**Modulo per la presentazione delle osservazioni per i piani/programmi/progetti sottoposti a procedimenti di valutazione ambientale di competenza statale**

ID: Codice procedura (ID\_VIP/ID\_MATTM):10844

Impianto per la produzione di energia elettrica da fonte eolica, costituito da 6 aerogeneratori della potenza complessiva di 37,2 MW, un sistema di accumulo da 25 MW e relative opere connesse in località "Rempillo" nel comune di Pitigliano (GR).

**ALLEGATO alle OSSERVAZIONI all' IMPIANTO EOLICO denominato REMPLILLO nel COMUNE di PITIGLIANO ( GR). Composto da n. 5 immagini e n. 5 pagine**

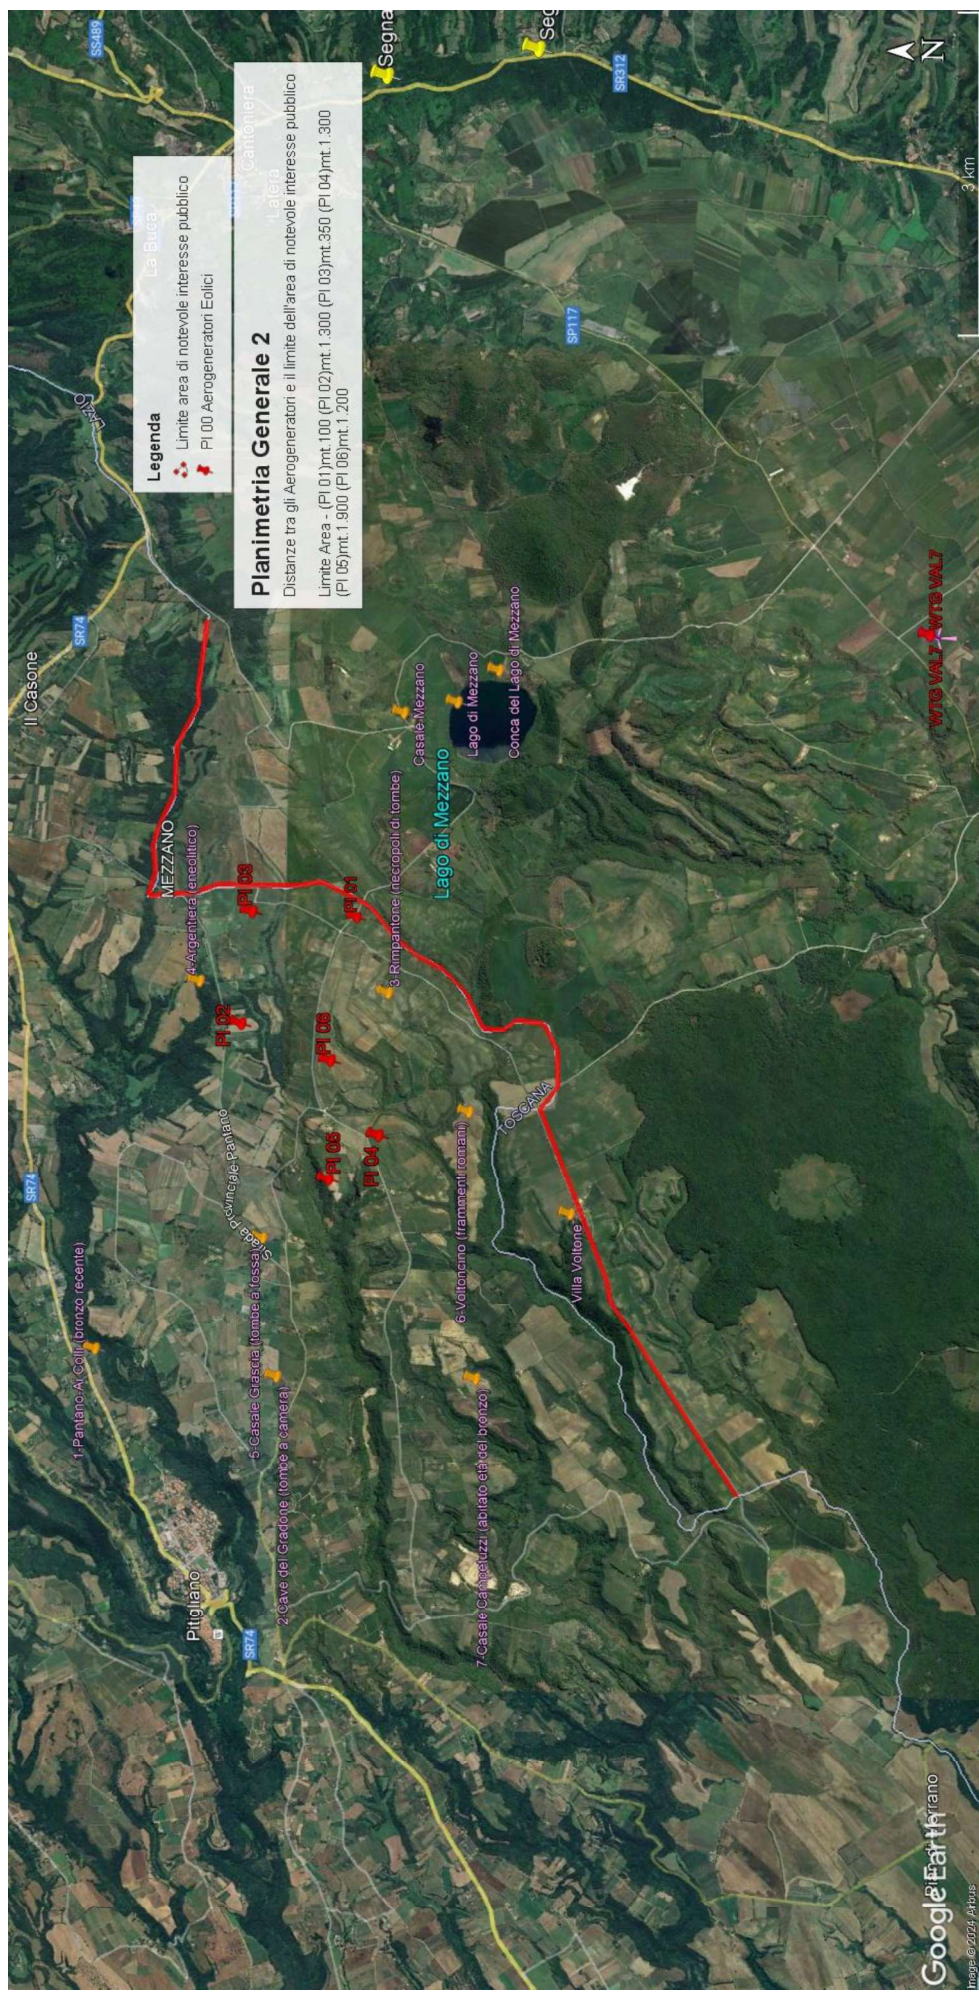
**Immagine n. 1.** Linea rossa indicante il confine Regioni Lazio-Toscana che coincide con parte del Perimetro del **vincolo di notevole interesse pubblico** ex art. 136 Codice Beni Culturali “ **Conca del Lago di Mezzano e territorio circostante**” ed i sei aerogeneratori localizzati con segnaposto rossi da P01 a P06 e ricadenti all’interno delle fasce di rispetto di 3 km dal bene vincolato e quindi in **area non idonea** al loro insediamento ( ex art 20 co. 8 lettera c quater del D.Lgs n. 199/2021 e ss.mm.ii).

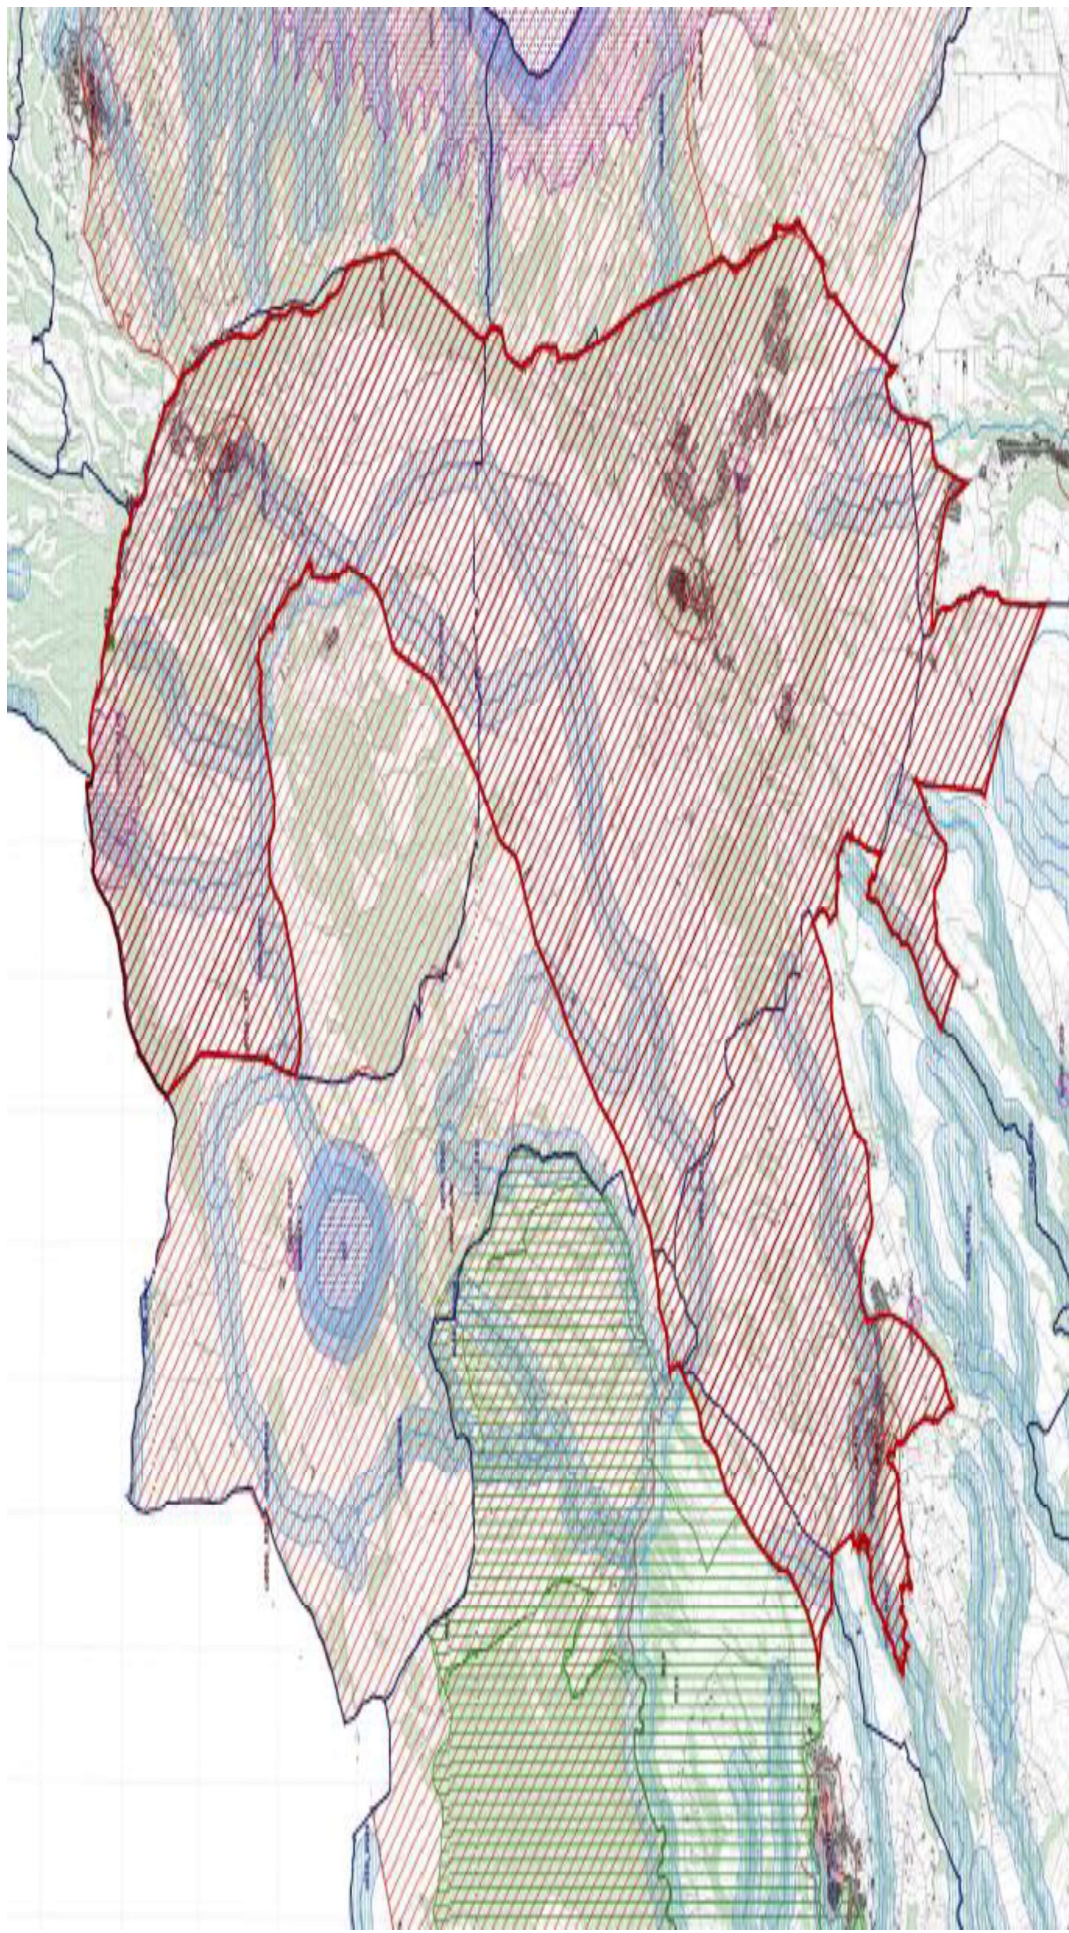
Alla luce del combinato disposto dal "vincolo sul patrimonio paesaggistico (artt. 136 e ss. e 142 del decreto legislativo n. 42/2004 e ss.mm.ii.) e sui beni culturali" (artt. 10 e ss. del decreto legislativo n. 42/2004 e ss.mm.ii.) e dal comma 8 lettera c-quarter del D.Lgs 191/2021 e ss.mm.ii si evince che, ad oggi, le aree in cui sono previsti gli insediamenti dei sei aerogeneratori dell'impianto eolico denominato "Rempillo" non sono idonee perché ricadono tutte all'interno della fascia di rispetto dei **beni paesaggistici di notevole interesse pubblico denominati "Conca del Lago di Mezzano e territorio circostante" (D.M. 22.05.1976)** comprendente anche il **vincolo "Selva del Lamone" (D.M. 22.05.1984)** tutelati **dall'art. 136 del Codice del Beni Culturali e del Paesaggio** e in particolare un aerogeneratori ( P01) è a 100 metri dal primo vincolo citato e gli altri cinque compresi in una distanza massima tra 1 km e 2 km ( vedi immagine n. 1 dell'ALLEGATO). Nella fascia di rispetto dei 3 km anche la porzione di vincolo rappresentato dalla Selva del Lamone che gode di altre importanti tutele in quanto Riserva Naturale regionale (L. 394/91 e L.R. 29/97), Zona di Protezione speciale (ZPS) insieme ai Monti di Castro collegati tra loro da una Zona di Conservazione Speciale (ZSC), il sistema fluviale Fiume Fiora-Olpeta. La Selva del Lamone oltre il vincolo paesaggistico di notevole interesse pubblico che la rende area non idonea all'installazione degli impianti FER anche nelle sue fasce di rispetto dei 3 km, gode di un'altra tutela che ne rivela l'importanza di area di importanza internazionale per l'avifauna IBA (012) che viene collegata all'altra IBA (099) Lago di Bolsena attraverso la ZPS Caldera di Latera e la ZSC Lago di Mezzano che insieme sono compresi nel vincolo paesaggistico "Conca Lago di Mezzano..." e verranno uniti dal nuovo vincolo paesaggistico "*Ambito paesaggistico, geologico e geomorfologico dell'orlo della caldera di Latera e delle sue pendici interessate dai centri eruttivi periferici*" ( si veda a riguardo la proposta pubblicata sul sito del MIC in data 09/08/2023 e

l'immagine n. 2 dell' ALLEGATO) all'area di notevole interesse pubblico "Conca del lago di

Bolsena” (D.M. 24.10.1960). Praticamente una vasta zona che per interesse paesaggistico e naturalistico oltre che storico, archeologico e identitario rappresenta un unicum nel panorama nazionale.

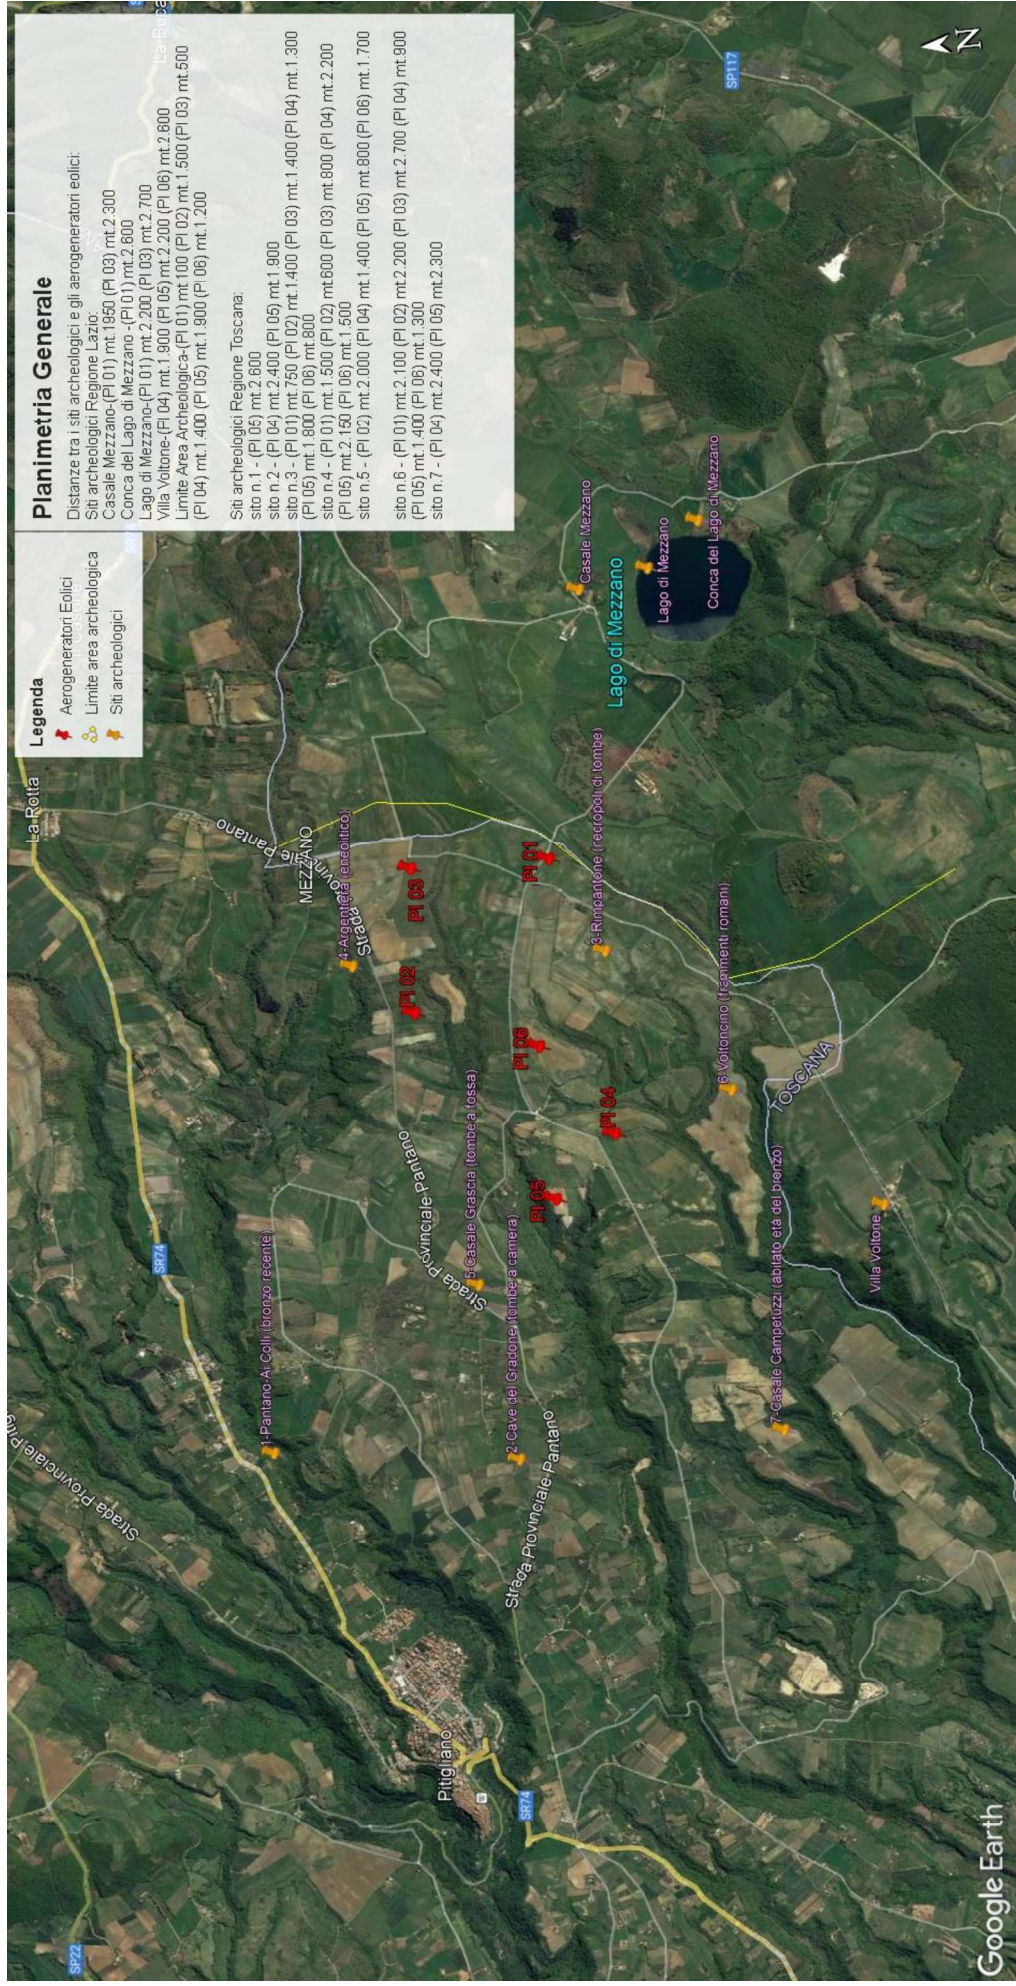
Inoltre, la zona in cui insisterebbe l’impianto eolico industriale Rempillo è compresa nelle fasce di rispetto di 3 km di diversi beni archeologici tutelati dalla parte II del Codice dei Beni Culturali (vedi Allegato, immagine n. 3). Inoltre le pale P04 e P05 ricadono all’interno di un’area archeologica che la Proponente vorrebbe cancellare per il semplice fatto che non è riportata nel documento regionale ma nel documento provinciale come meglio dettagliato nell’Osservazione n. 5. Alla luce di quanto documentato appare chiaro quindi che la collocazione dell’impianto non ha tenuto conto alcuno dei vincoli dell’area nella quale è stato progettato e l’inserimento dell’impianto eolico nel paesaggio e sul territorio non è corretto (Allegato IV delle Linee guida nazionali di cui al D.M dello Sviluppo economico del 10.09.2010).

**Immagine n. 3.** Impatti dei sei aerogeneratori ( in rosso) ricadenti nelle fasce di rispetto dei 3 km dai Beni Culturali ( in giallo) e quindi in area non idonea al loro insediamento ( ex art 20 co. 8 lettera c quater del D.Lgs n. 199/2021 e ss.mm.ii). **Inoltre si segnala che le pale P04 e P05 ricadono all'interno di un'area archeologica e quindi in altra area non idonea.**

**Immagine n. 4** Situazione di saturazione da impianti FER nella provincia di Viterbo. Non sono riportati gli impianti fotovoltaici e agrivoltaici che hanno inciso per buona parte nel cumulo di impianti FER per superare già nel 2023 gli obiettivi del PNIEC assegnati alla Regione Lazio per il 20230.

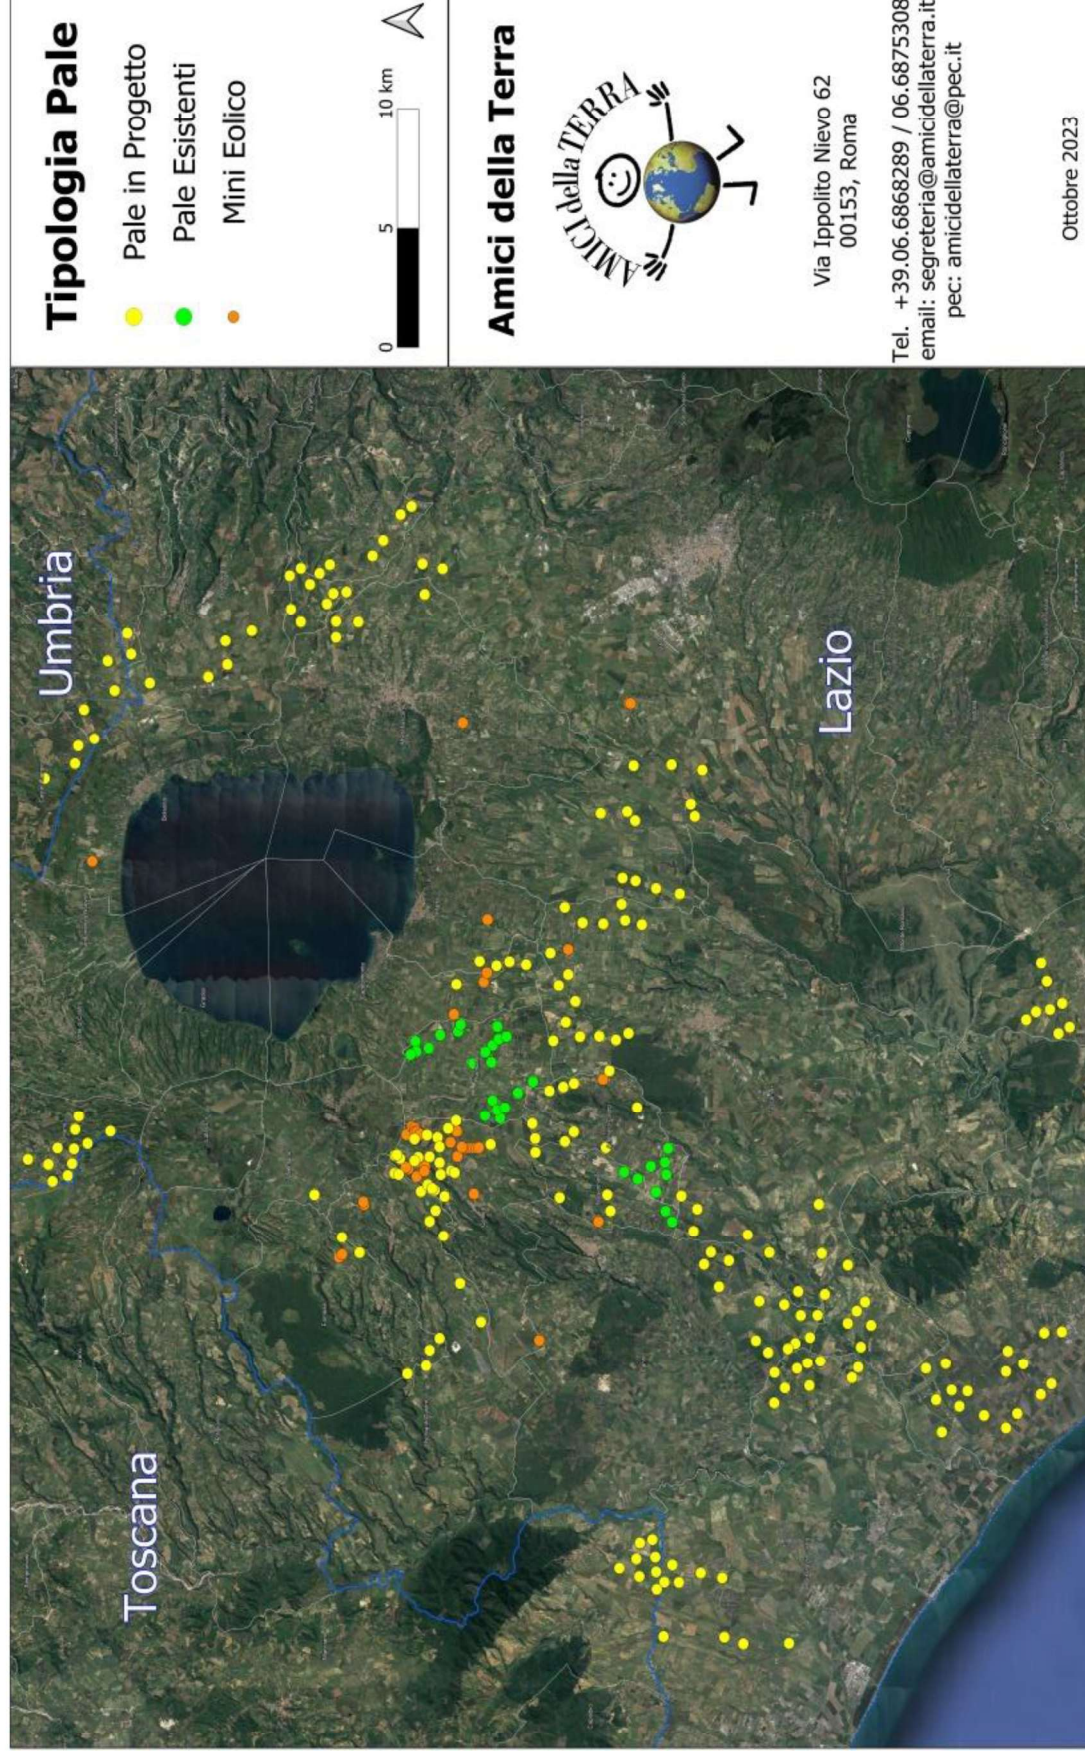
nn. 1 e 2 e crea anche degli impatti negativi anche sui beni naturalistici come verrà dettagliato nell'Osservazione n. 4. Inoltre andrebbe a sommarsi al già enorme cumulo di impianti eolici e fotovoltaici e geotermici che già creano una elevata criticità ambientale nella provincia di Viterbo e interferiscono anche con il territorio toscano come si può vedere dalle immagini nn. 4 e 5 dell'Allegato n. 1.
